T43016 / T43017

Бензиновые двигатели VAG 1.8

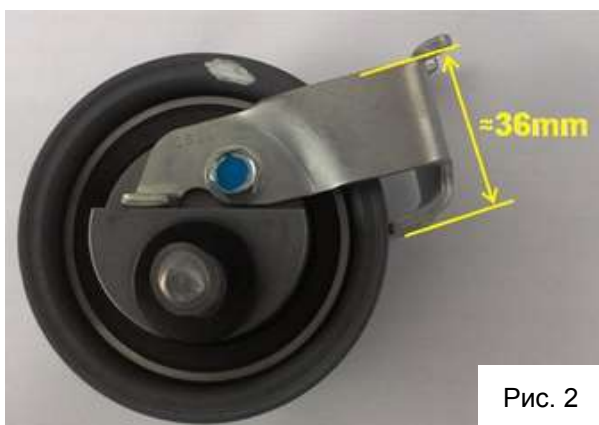
Натяжители T43016 (рис. 2) и T43017 (рис. 1) используются с ремнем ГРМ 5491XS.

На первый взгляд оба натяжителя выглядят одинаково, однако они не взаимозаменяемы.

Различие заключается в рабочем рычаге, положение которого отличается на 3°.

Натяжители T43016 и T43017 не являются взаимозаменяемыми. Неиспользование надлежащего комплекта и натяжителя для данного применения приведет к неправильному натяжению. Неизбежными последствиями этого станут преждевременный выход ремня из строя и серьезное повреждение двигателя.
